WAŻNY KOMUNIKAT DOTYCZĄCY BEZPIECZEŃSTWA

Mikroskopy chirurgiczne: ARveo 8, ARveo, M530 OHX, PROvido
Identyfikator FSCA: CAPA-HER-MD-22-007
Wymiana luksometru w przystawce optyki M530

Rys. 1: Przystawka optyki Leica M530 używana w urządzeniach ARveo 8, ARveo, M530 OHX i PROvido

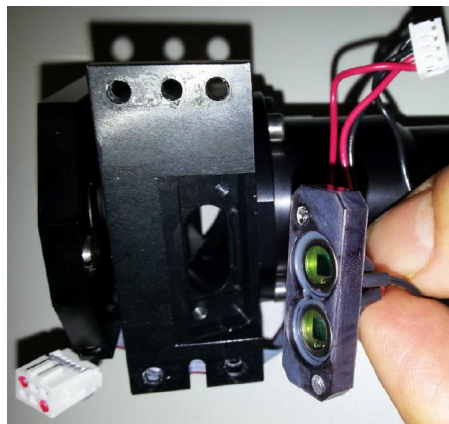
Podczas kontroli wewnętrznych firma Leica Microsystems stwierdziła zmianę komponentu w fotodiodach znajdujących się w przystawce optyki M530 (patrz Rys. 1 i Rys. 2). Fotodiody są wykorzystywane jako luksometry do optymalizacji limitu działania funkcji „BrightCare Plus” (patrz Rys. 3), który obliczany jest na podstawie danych o intensywności światła w czasie rzeczywistym w celu skompensowania spadku intensywności w miarę starzenia się źródeł światła.

Zmiana komponentu fotodiody skutkuje niedokładnym dostosowaniem limitów oświetlenia przez oprogramowanie mikroskopu chirurgicznego w czasie korzystania z funkcji „BrightCare Plus” z luksometrem.

W ramach środków zapobiegawczych firma Leica Microsystems postanowiła zorganizować działanie korygujące bezpieczeństwo i wymienić niespełniającą wymogów fotodiody we wszystkich mikroskopach operacyjnych chirurgicznych ARveo 8, ARveo, M530 OHX i PROvido, wyprodukowanych w okresie od 01 lipca 2021 do 08 czerwca 2022 r. Wymiana części zapewni zgodne ze specyfikacją działanie funkcji „BrightCare Plus” z luksometrem.

Rys. 2: Fotodiody w przystawce optyki M530 wykorzystywane jako luksometr do optymalizacji limitów działania funkcji „BrightCare Plus”

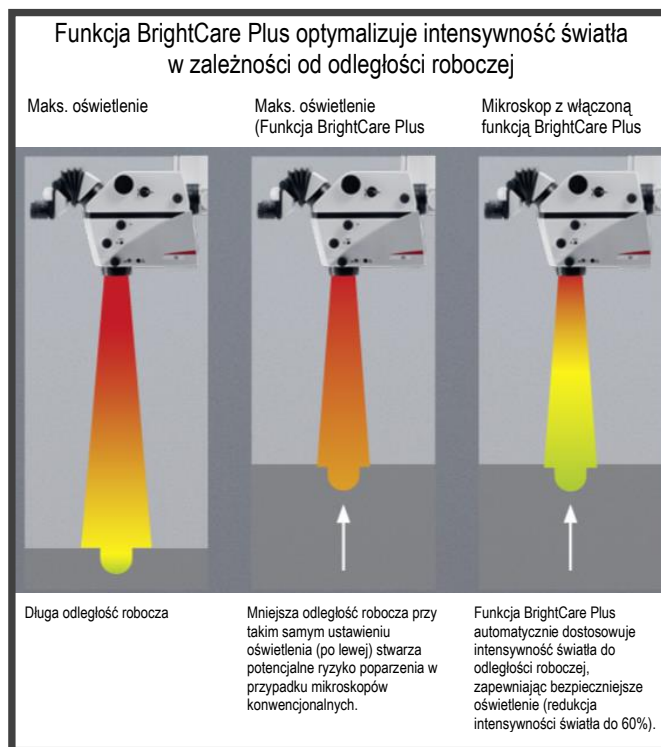
W konsekwencji funkcja „BrightCare Plus” z luksometrem nie działa zgodnie z określonymi specyfikacjami.
